RZUT PODDASZA
SKALA 1:75

FIRMA USŁUGOWA "TECHBUD"			
11-200 BARTOSZYCE ul. OKRZEI 1/8			
TYTUŁ PROJEKTU	ROZBUDOWA WRAZ Z PRZEBUDOWĄ I ZMIANĄ SPOSOBU UŻYTKOWANIA BUDYNKU BIUROWEGO NA POTRZEBY CENTRUM OPIEKUŃCZO - MIESZKALNEGO		NUMER RYS. 13
LOKALIZACJA	11-200 Bartoszyce Tolko nr 28 dz.nr. 1/34, Obręb - 66 TOLKO		
INWESTOR	POWIAT BARTOSZYCKI BARTOSZYCE ULICA GROTA ROWECKIEGO 1		
FAZA PROJEKTU	PROJEKT BUDOWLANY - ZAMIENNY		
BRANŻA	ARCHITEKTURA		
TEMAT RYSUNKU	RZUT PODDASZA		
PROJEKTANT	inż. Kazimierz Łysakowski upr. bud. nr 9/76 /OL;198/73/OL	PODPIS:	
OPRACOWAŁ	inż. Zbigniew Bielicki upr. bud. nr 183/85/OL	PODPIS:	
SPRAWDZAJĄCY	mgr inż. arch. Julitta Ewa Kowalska upr.bud.nr 406/94/OL	PODPIS:	
DATA	LIPIEC 2019	SKALA:	1:75

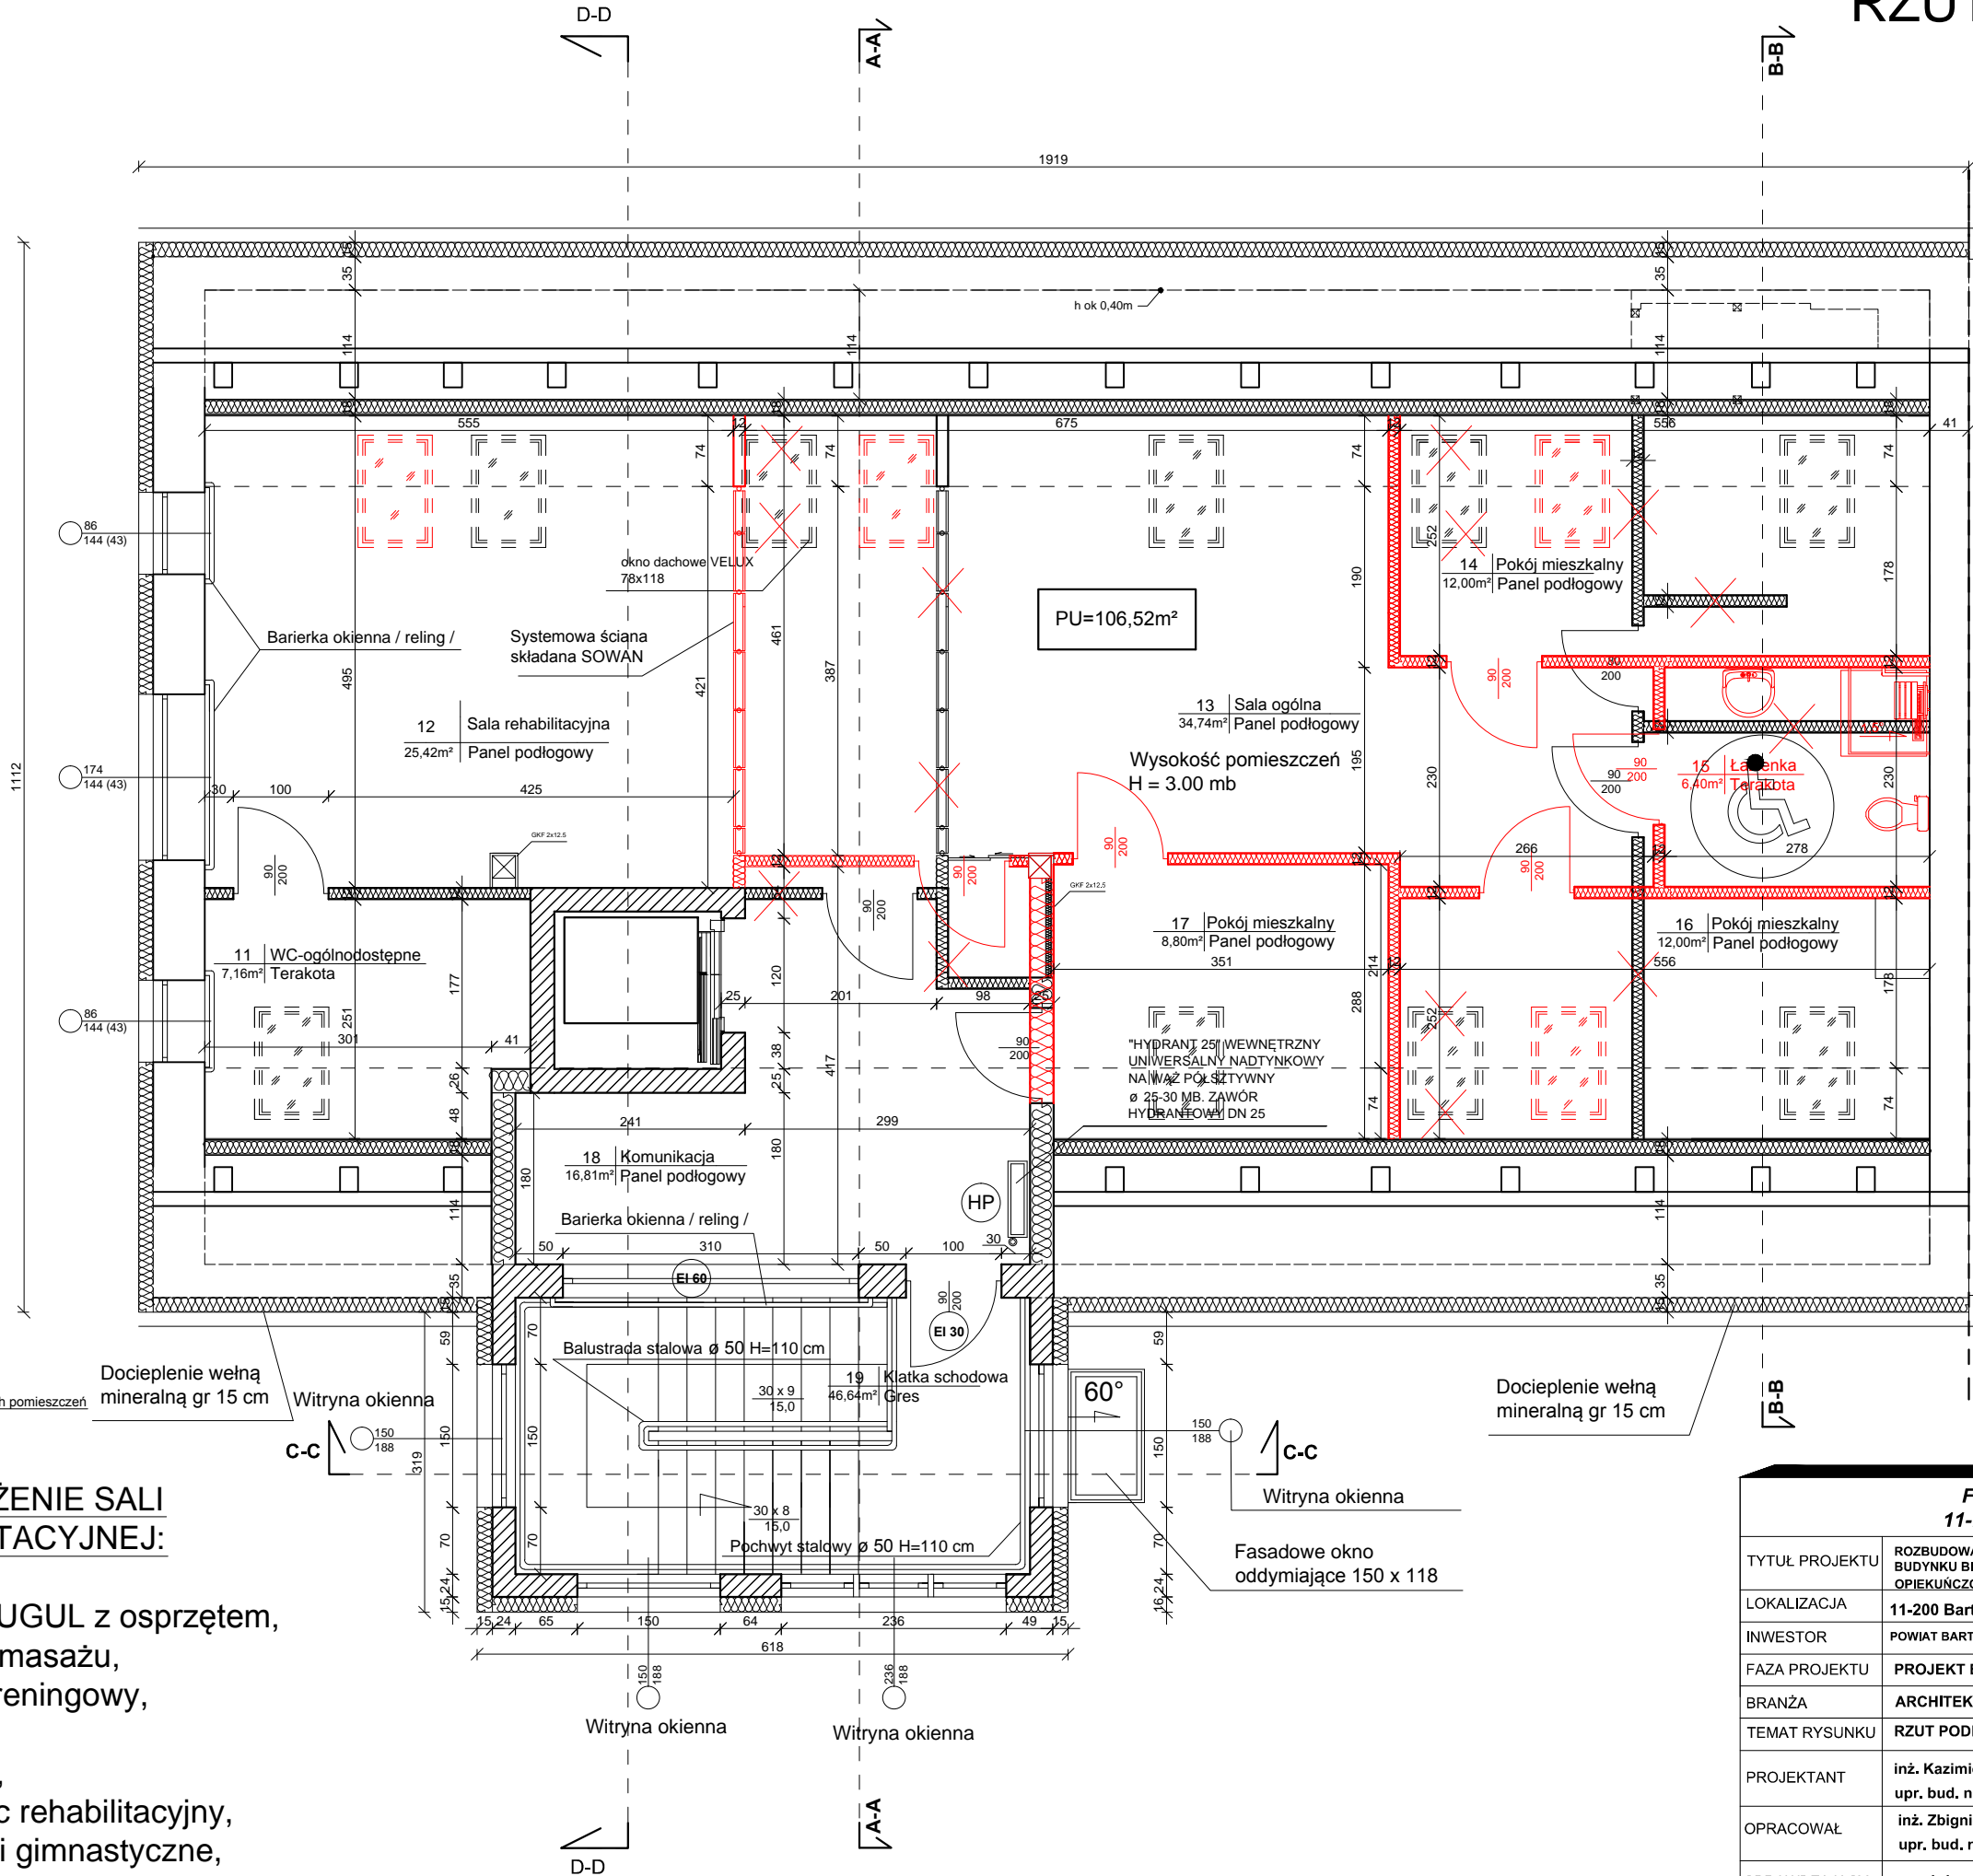
ZMIANY NANIESIONO
KOLOREM CZERWONYM
